Příloha č. 1 ke stanovisku k posouzení vlivů provedení záměru „Nový jaderný zdroj v lokalitě Temelín včetně vyvedení výkonu do rozvodny Kočín“ na životní prostředí č.j.: 2561/ENV/13 a 2562/ENV/13 ze dne 18. 1. 2013:

Vypořádání vyjádření doručených z České republiky k posudku o vlivech záměru na životní prostředí zpracované zpracovatelem posudku

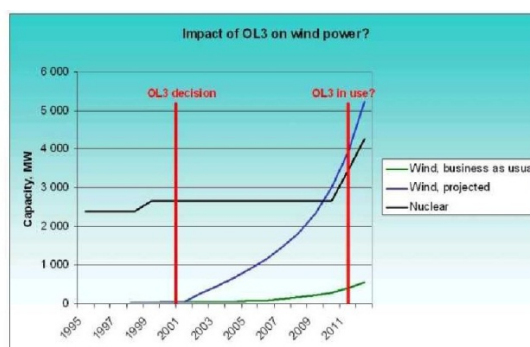
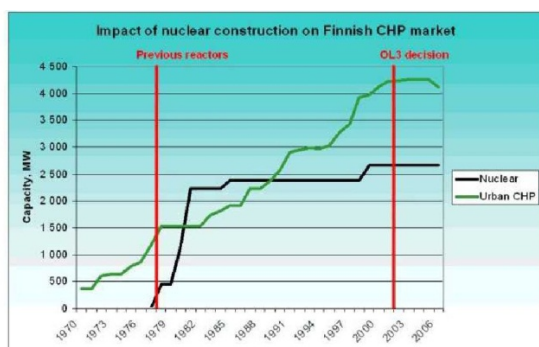
Protože autoři nezahrnuli do svého srovnání studie založené na zvýšené energetické účinnosti a rozvoji zdrojů obnovitelné energie, je daná analýza cen elektřiny nedostačující. Scénáře zmíněné v bodě 18, které jsou založené na ekologicky udržitelném rozvoji odvětví elektřiny, přicházejí všechny v dlouhodobém horizontu se srovnatelnými či lepšími konečnými cenami za poskytnuté služby než scénáře zahrnující jadernou energii

Podobná chyba se objevuje v popisu dopadů na životní prostředí. Protože environmentálně udržitelný scénář není zahrnut, dochází autoři k závěru s vlastní zaujatostí pro jadernou energii.

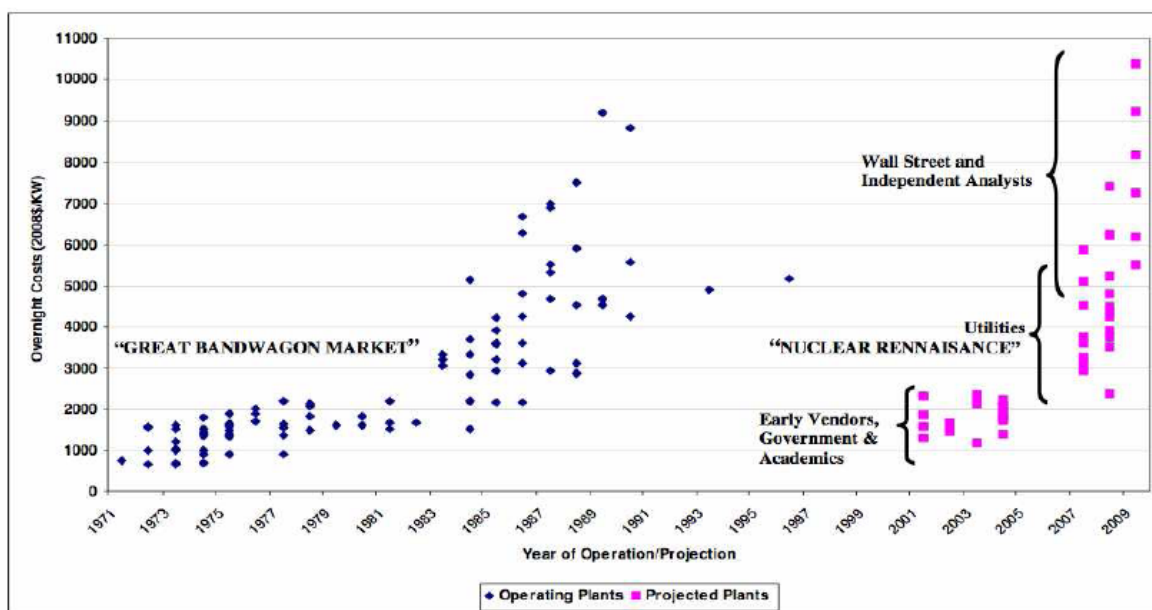
Současně opět zpracovatelé dokumentace používají dvojí metr: připomínky k ekonomické nevýhodnosti jaderné energetiky odmítli s argumentem, že jde o téma

nad rámec posouzení vlivu na životní prostředí. Při hodnocení scénářů však kritérium ekonomických aspektů využívají. Není však jasné, jak dospěli k uvedeným datům („Pro domácnosti je elektřina v jaderném scénáři nižší až o 700 Kč/MWh, pro průmysl o 600 Kč/MWh.“).

Nerozporujeme posouzení také podle ekonomických kritérií. Věrohodnost dokumentace však narušuje „netransparentnost“ uvedených údajů. Není jasné, jak se autoři dostali k výše uvedeným cenám.

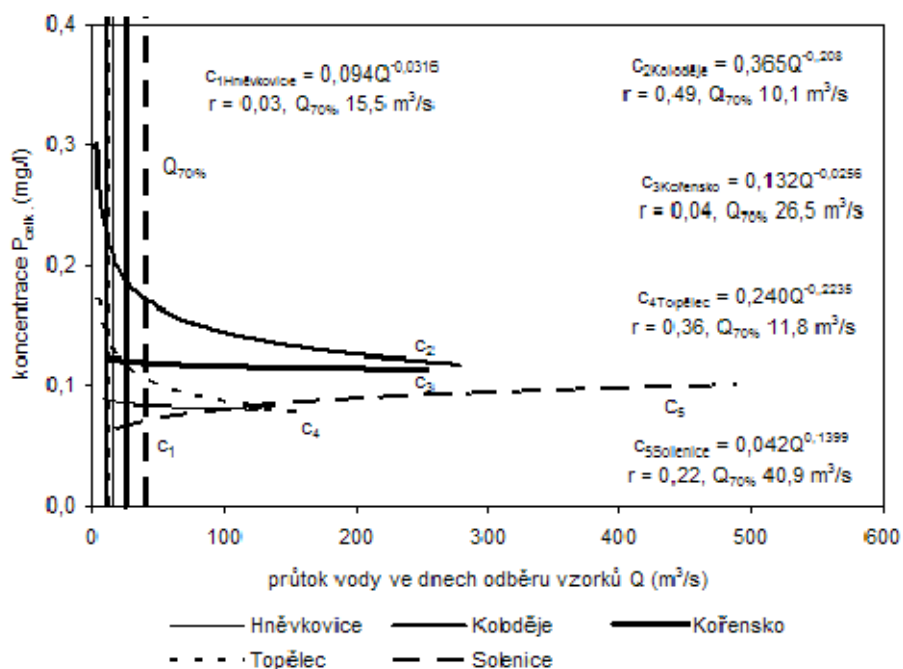
Výsledky studií možnosti zajištění odběrů vody z VD Hněvkovice pro výhledové rozšíření JE Temelín (Kašpárek a kol, 2009) nicméně ukazují, že v krátkodobém výhledu (referenční rok 2020) lze kótu rekreační hladiny pro všechny posuzované scénáře klimatické změny a výkonové varianty JE Temelín dosáhnout s pravděpodobností přesahující 93 %. K poklesu zásobního prostoru pod kótu rekreační hladiny může tedy docházet spíše výjimečně. V dlouhodobém výhledu (referenční rok 2085) může mít na případnou vyšší intenzitu využívání zásobní funkce VD (tj. kolísání hladiny v zásobním prostoru, včetně jeho případného vyprázdnění) vliv především zhoršená hydrologická situace v důsledku klimatické změny. Vliv zvýšených odběrů pro JE Temelín je výrazně (řádově) menší:

Pravděpodobnost dosažení kóty rekreační hladiny se výrazně mění v závislosti na uvažovaném scénáři klimatické změny (cca 97 % zabezpečení pro nejpříznivější scénář, 80 % pro střední scénář a 55 % pro nejméně příznivý scénář), a to prakticky bez ohledu na uvažovanou variantu odběrů pro JE Temelín (rozsah výkonů 2400 až 3400 MW_e).

Stav a průtoky jednotlivých nádrží v kaskádě je regulován provozně manipulačním řádem při závazném nepodkročení minimálního průměrného denní průtoku pod jednotlivými vodními díly. Při realizaci NJZ se nepředpokládá změna těchto hodnot. V případě nepříznivých klimatických podmínek je k dispozici retence v JE Temelín. Při vyčerpání této rezervy bude nutno úměrně snížit výkon JE Temelín, v krajním případě odstavit.
